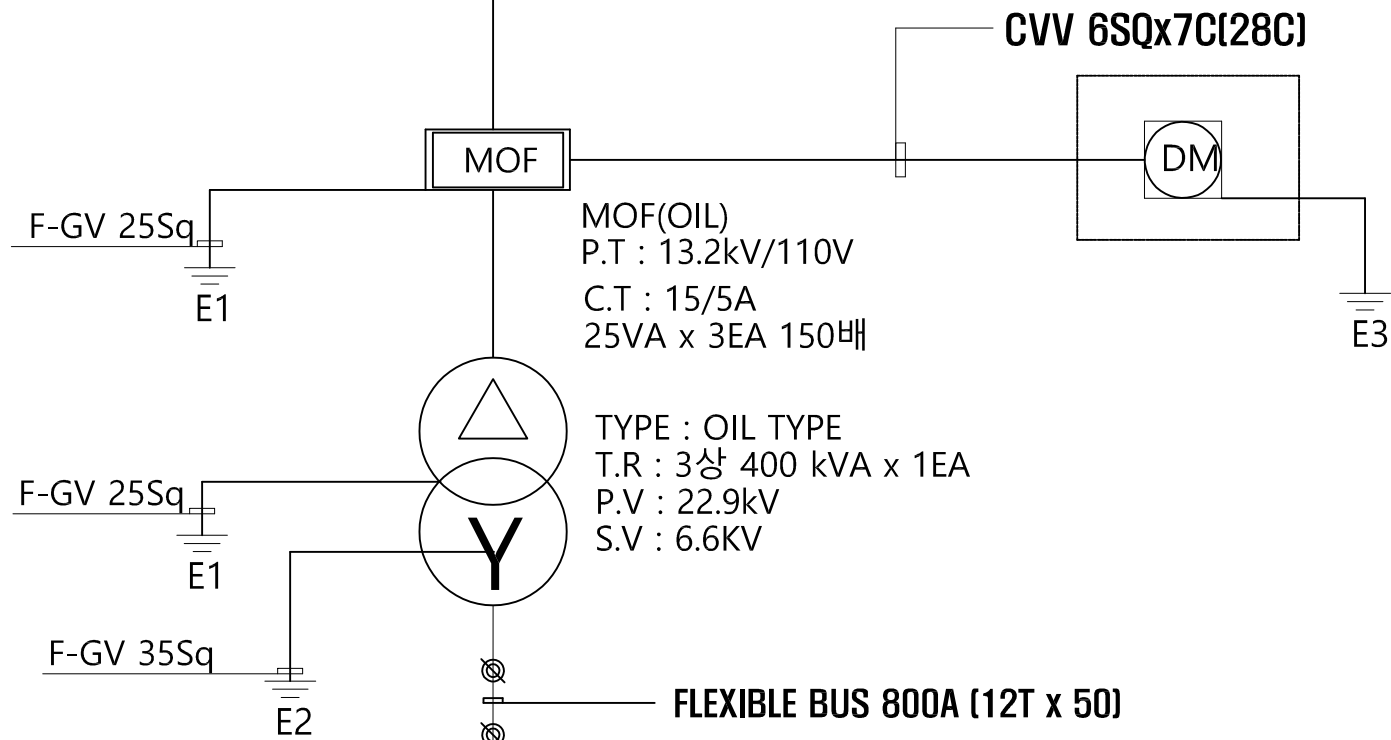
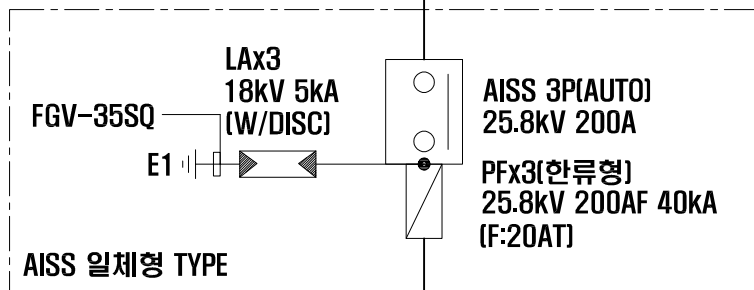
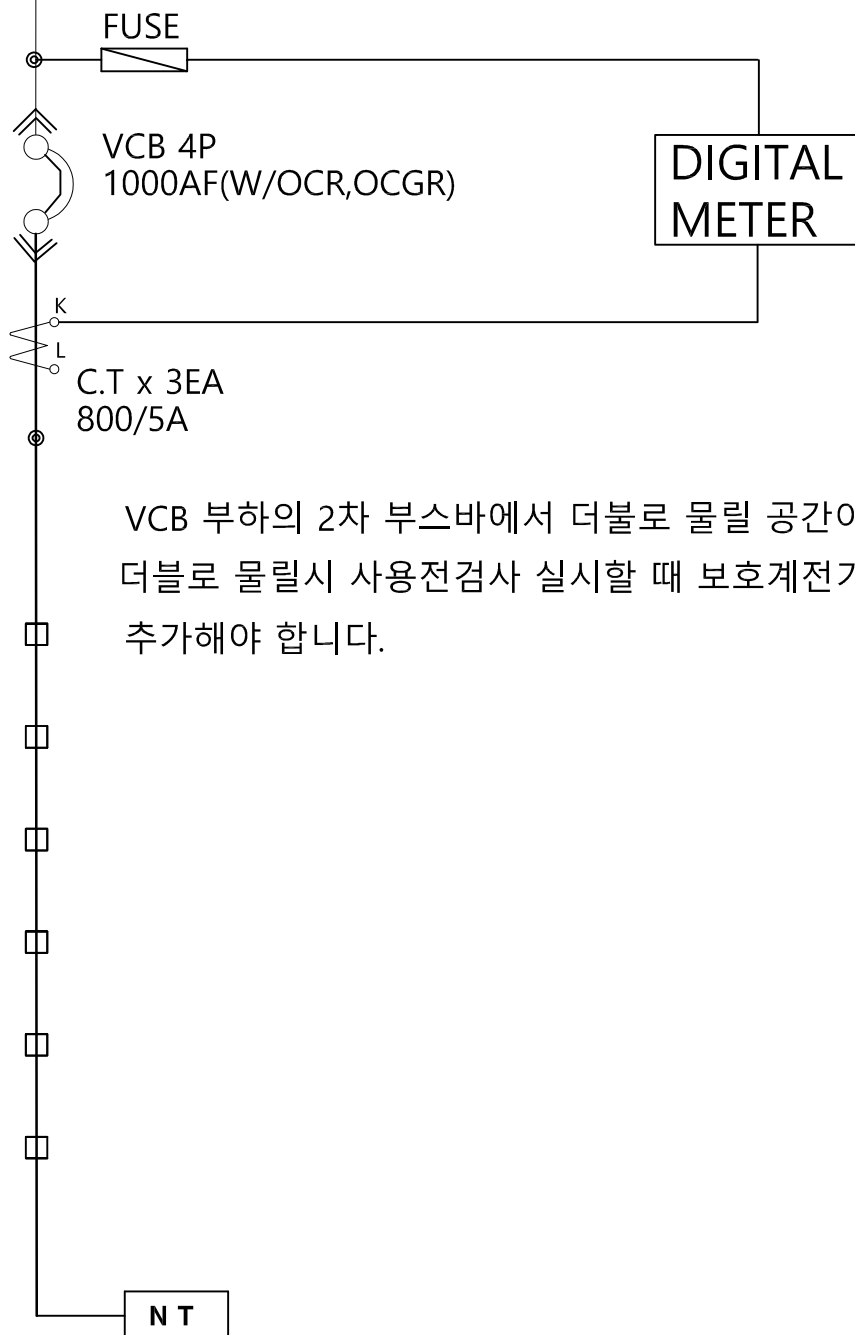
VCB 부하의 2차 부스바에서 더블로 물릴 공간이 되야하고
더블로 물릴시 사용전검사 실시할 때 보호계전기 최소조건을
추가해야 합니다.
